Verslag van de Omgevingsdialoog
Nieuwbouwplan, Dorpsweg 22-24 Hattem

Garderen, 9 december 2022, aangevuld 30 maart 2022 en 15 juni 2023

Aanleiding
De voorgenomen sloop van het woonhuis en de Cafetaria 't Knienhol en de bouw van 18 appartementen en een ondergrondse parkeergarage op de vrijkomende locatie.

15 juni 2023
Aanvullende aanpassingen

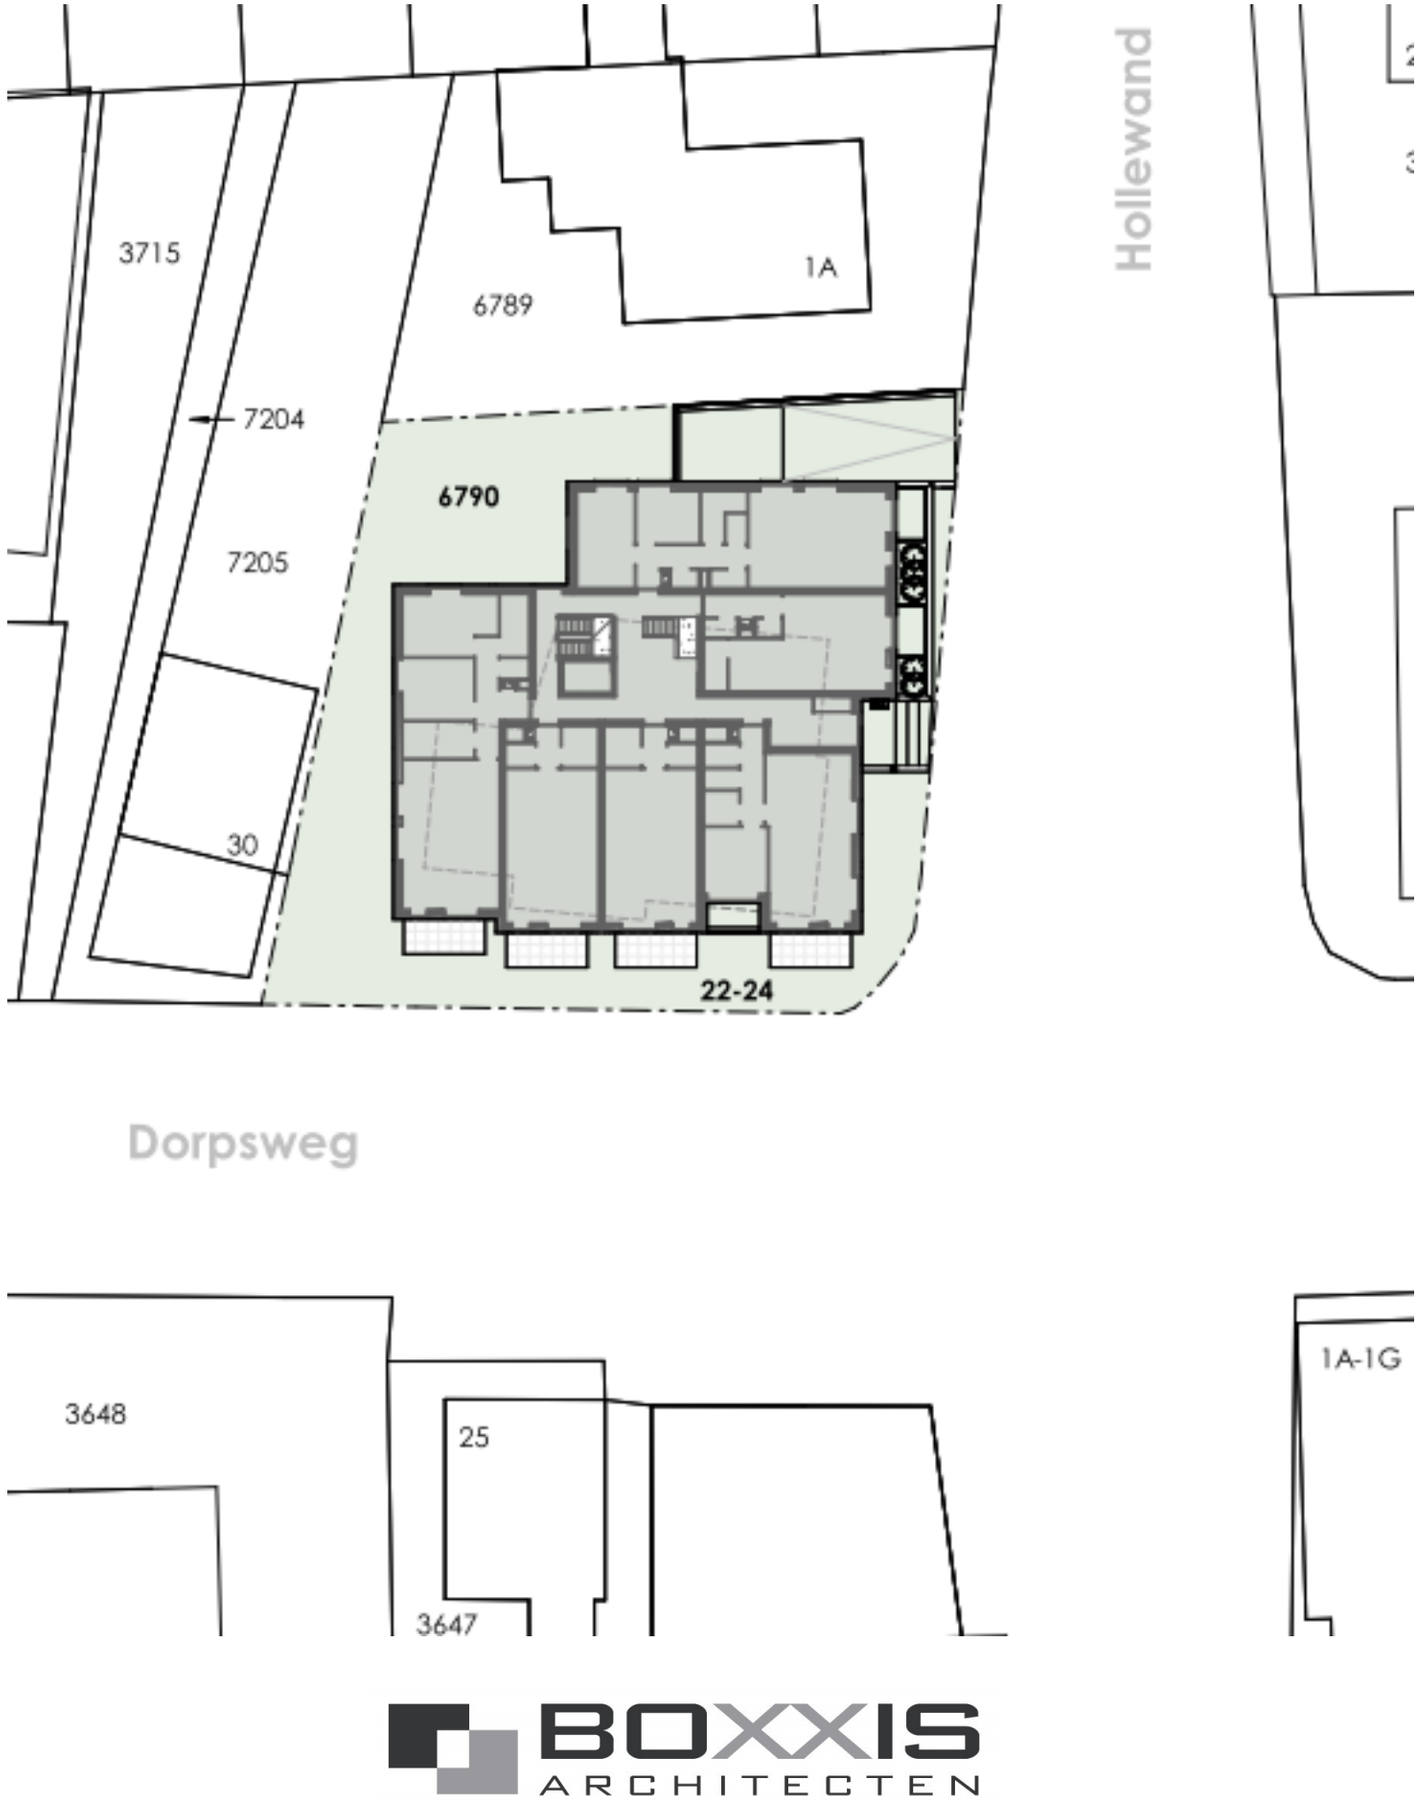
In overleg met de gemeente, de welstand is besloten het gebouw aan de kant van de Dorpsweg 28 en 30, 1 verdieping lager te maken. Dit is ook een nadrukkelijke wens van de buren.

Het plan komt hiermee op 17 i.p.v. 18 appartementen.

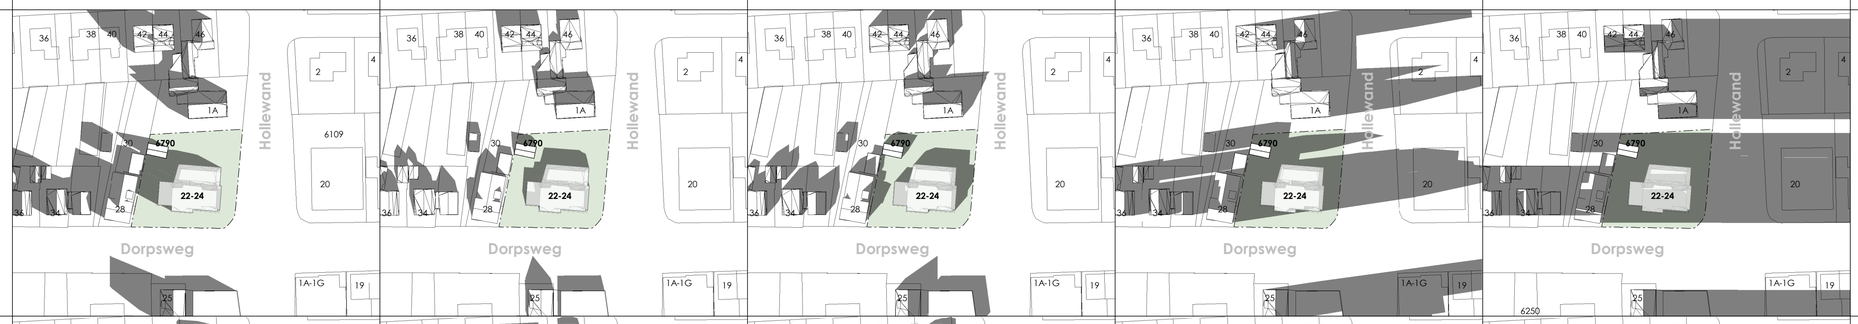
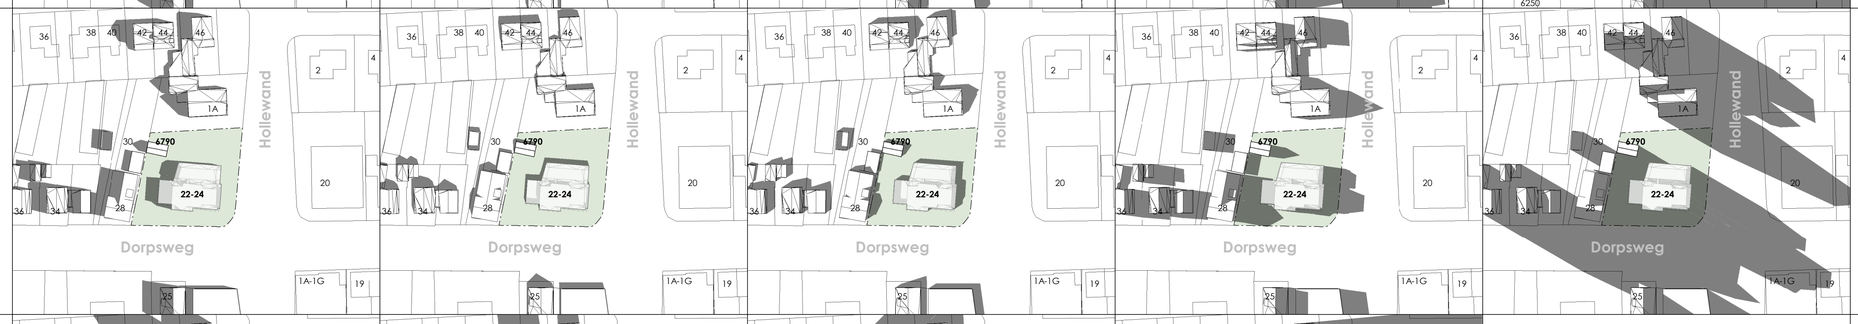
- Hou zit het met zonlicht en schaduwwerking op ons perceel?
  Om dit inzichtelijk te maken wordt een zonnestudie uitgewerkt.
- Is het mogelijk om een stukje tuin over te nemen aan de rechterzijde van mijn woning?
  Dit gaan we bekijken en koppelen dit terug.

- Hou zit het met zonlicht en schaduwwerking op ons perceel?
  Om dit inzichtelijk te maken wordt een zonnestudie uitgewerkt.
- Graag aandacht voor het zicht vanuit de woonkamer naar de weg, de positie in nu niet aanvaardbaar. Graag het eerste deel van het gebouw naar achter schuiven ter hoogte van de bestaande garage. (zie bijlage).
  Dit punt gaan we onderzoeken en uitwerken.

Eventuele schaduwwerking is inzichtelijk gemaakt en levert voor hun geen bezwaren op.

Eventuele schaduwwerking is inzichtelijk gemaakt en levert voor hun geen bezwaren op.
